INFORME TÈCNIC

**ESMENA DEFECTES GREUS BT
ACTA D'EXPEDIENT
98-2023-1000391003
TÜV-RHEINLAND**

**MAS BOVÉ. CRTA. REUS-
EL MORELL, KM.4,5
43120 CONSTANTÍ**

**Institut
de Recerca i Tecnologia
Agroalimentàries**

PLANTA + 12300
METALICA

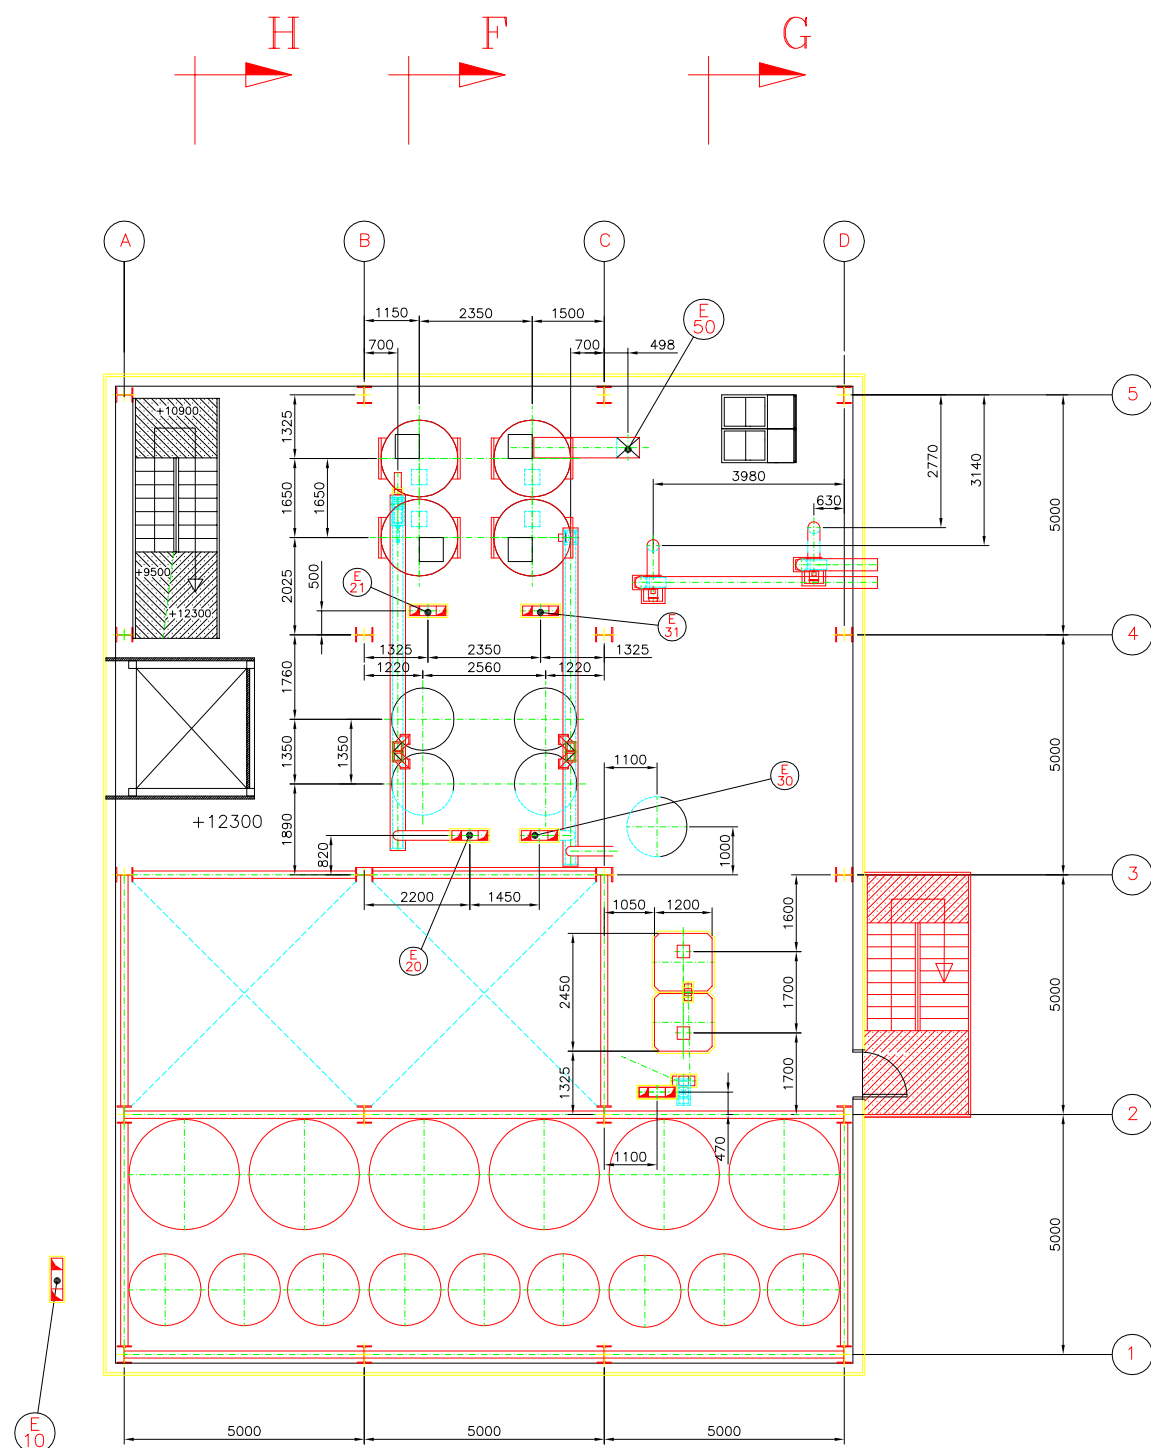
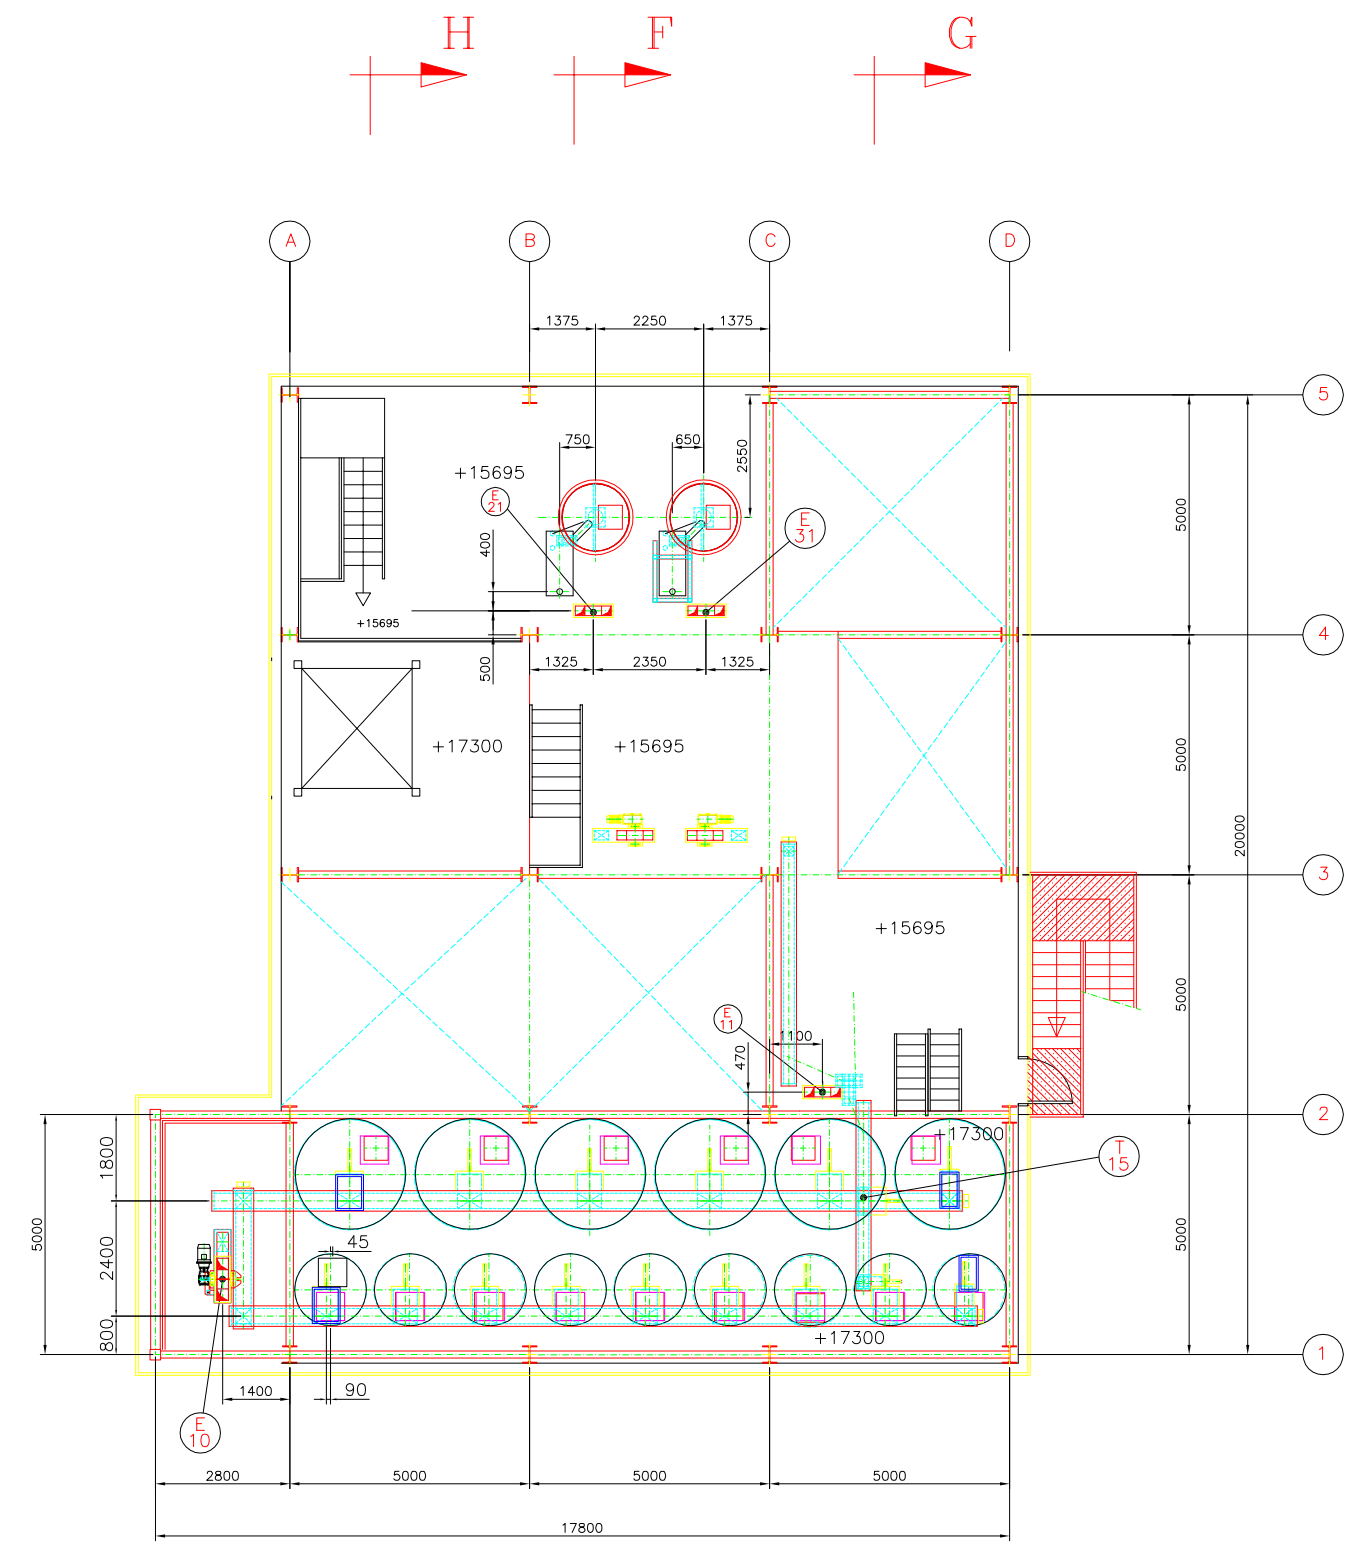
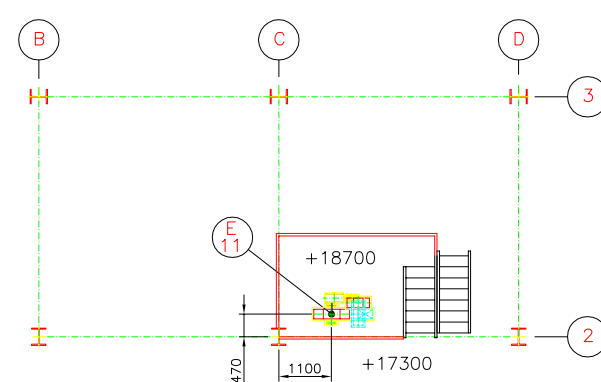
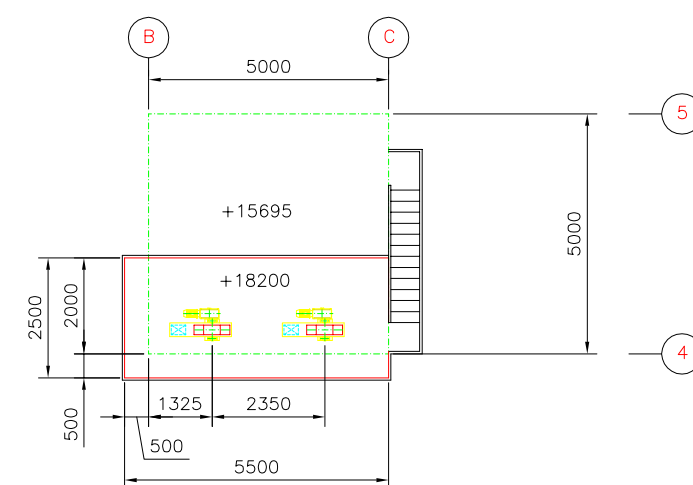
3.- Manca aportar el justificant de la classificació d'emplaçaments amb risc d'incendi i/o explosió (Fàbrica Pinsos).

R: Al 2016 es va elaborar document de protecció contra explosions (zones Atex), adjuntat a la memòria.

La instal·lació disposa d'un sistema de neteja per aspiració en buit que va permetre descatalogar la instal·lació marcada en verd del plànol de zones classificades adjunt, a zona 22, com per exemple la retràctiladora.

Es col·locaran cartells de senyals de risc ATEX a les zones classificades segons plànols adjunts, per evitar que s'utilitzin mòbils i altres aparells elèctrics i/o electrònics a les zones de perill.

Caldrà emetre informe tècnic de desclassificació de la àrees Atex, signat per tècnic competent.

Subquadre
comandament i protecció
MAGATZEM MAQUINARIA COTXES (48-53)

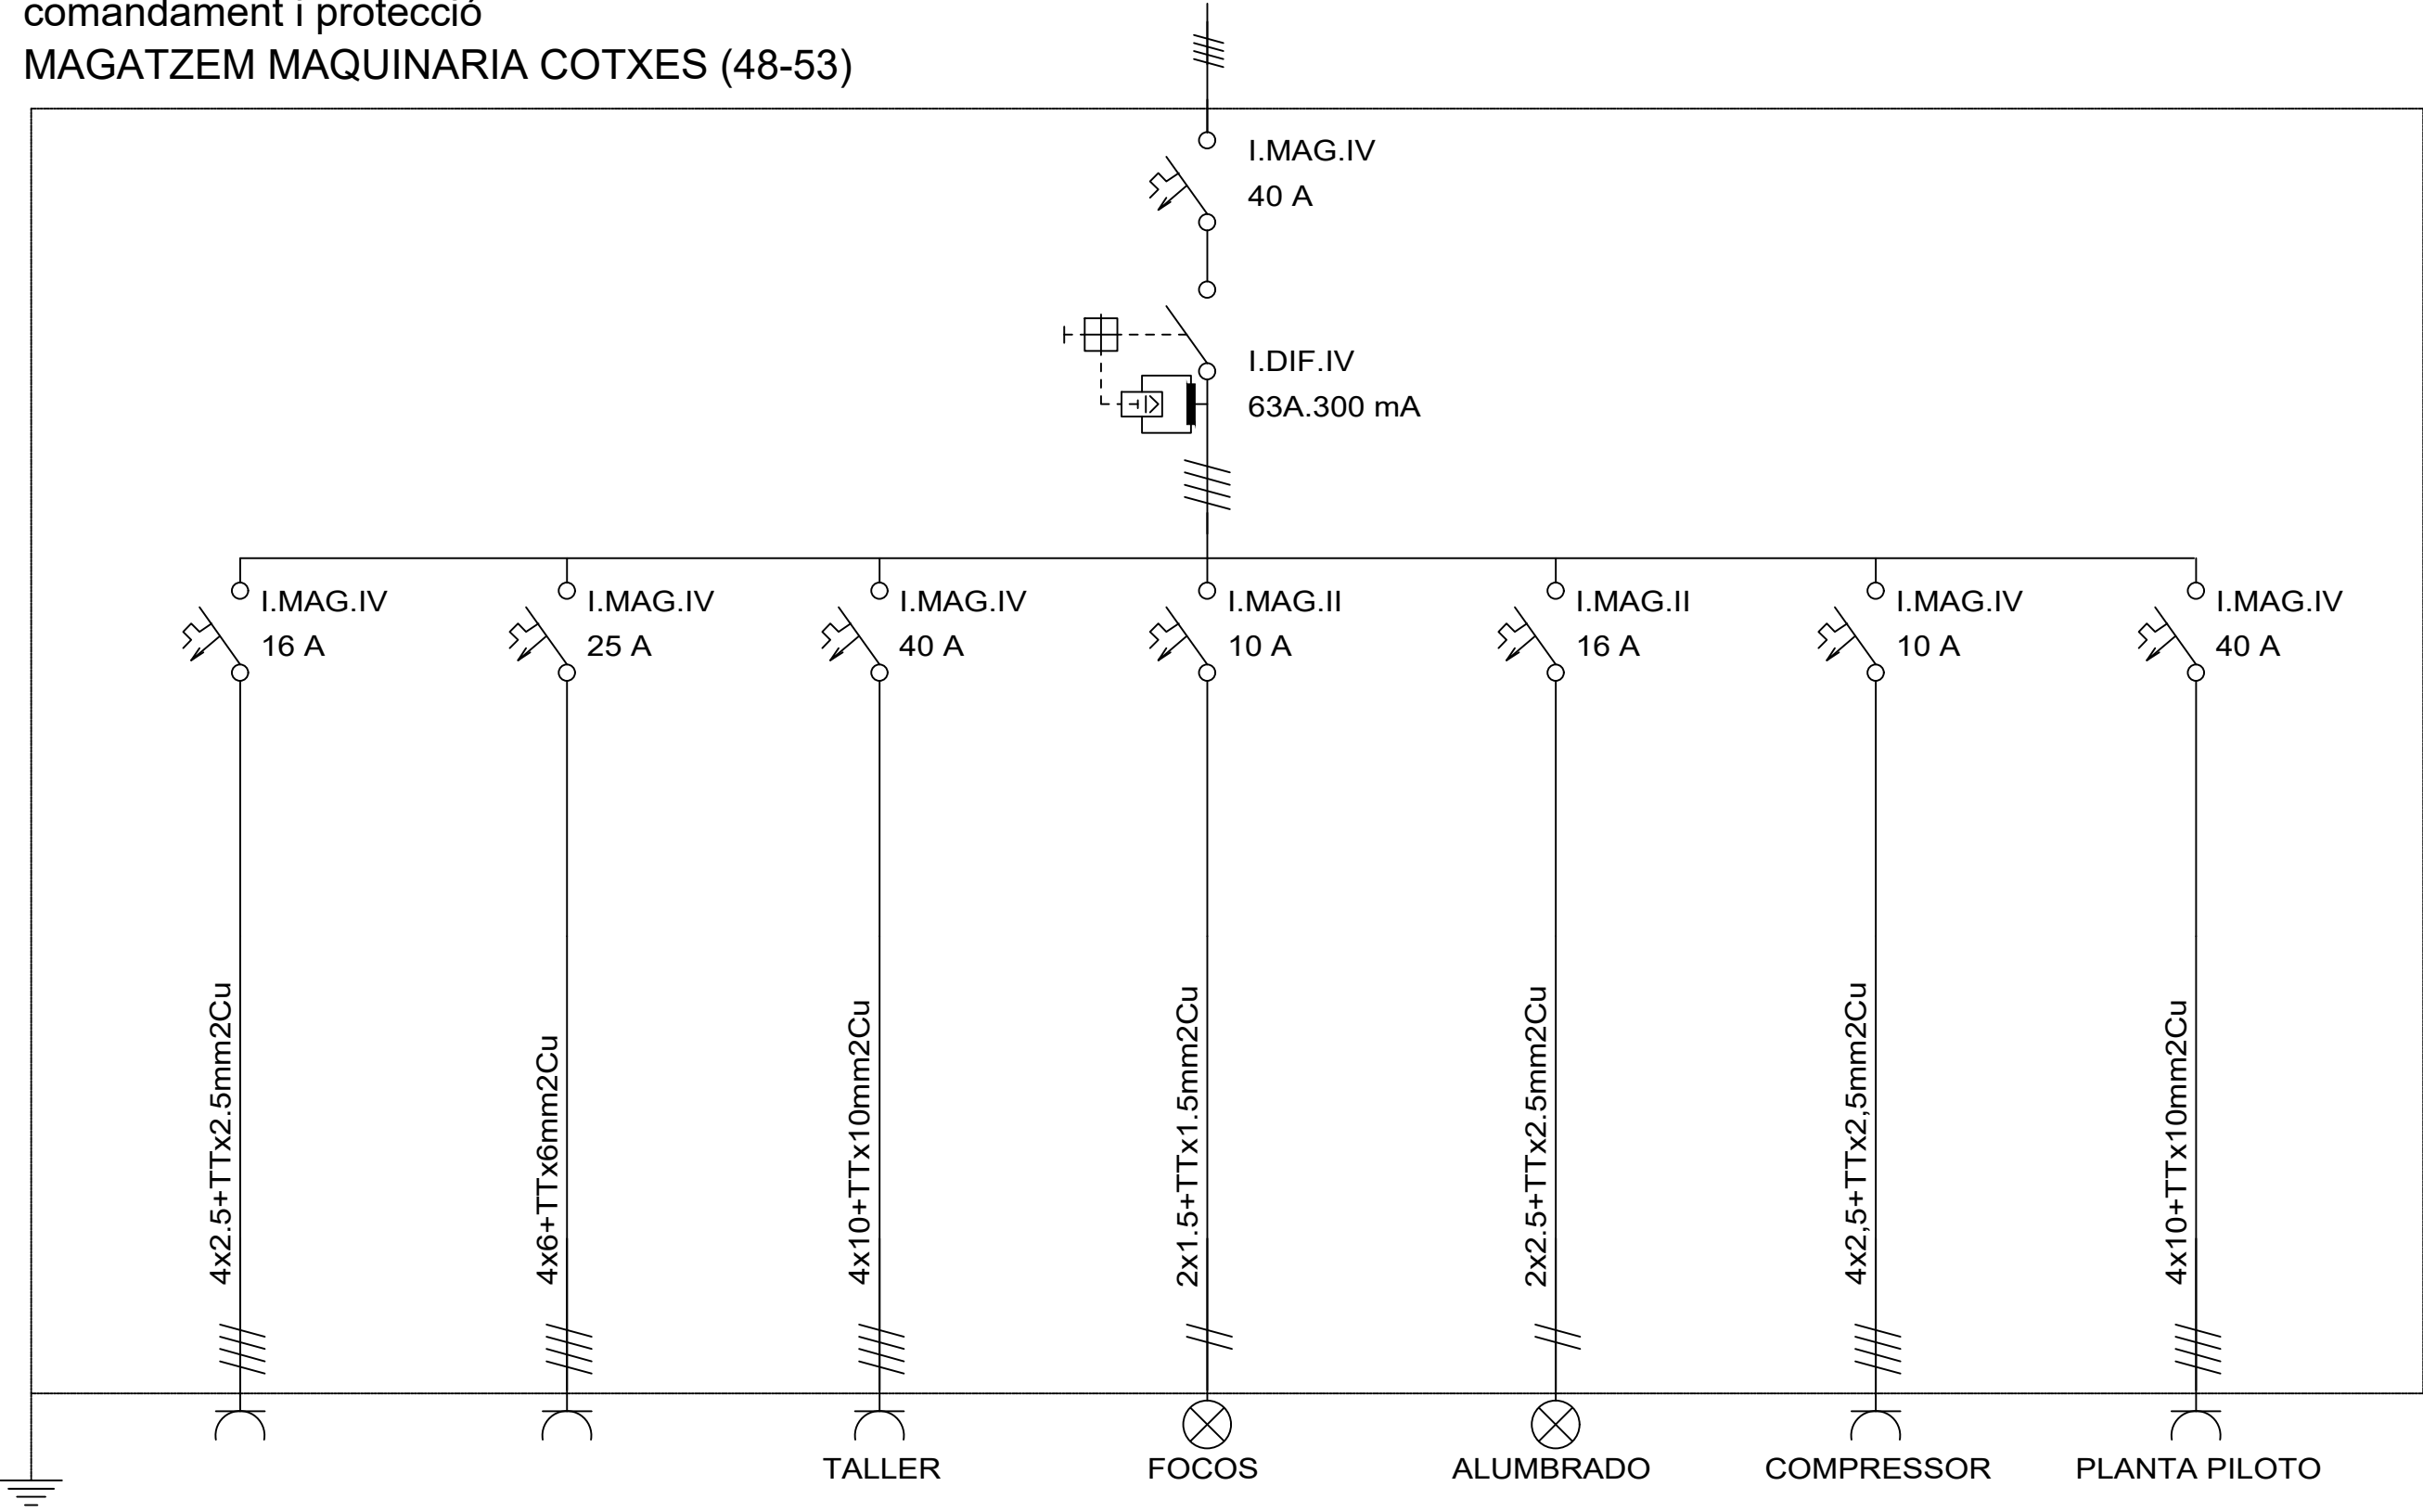
48.- Manca identificar i retolar els circuits del quadre i manca assegurar la correcta protecció contra sobreintensitats i contactes indirectes dels circuits.

49.- Manca de plaques obturadores a un dels quadres.

50.- Quadre. Hi ha conductors de 1,5mm² i 2,5 mm² de secció, i bases de 16A que no queden degudament protegides contra sobre intensitats per interruptor automàtic de 2x25 A (circuit "enllumenat i endolls")

51.- Quadre: L'Interruptor Diferencial de 2x40A (circuit "enllumenat i endolls") no actua

52.- Quadre: Els Interruptors Diferencials de 4x100A i 4x40A no actuen

R: Dels punts 48 al 53 han estat esmenats amb la substitució del quadre existent per un de nou
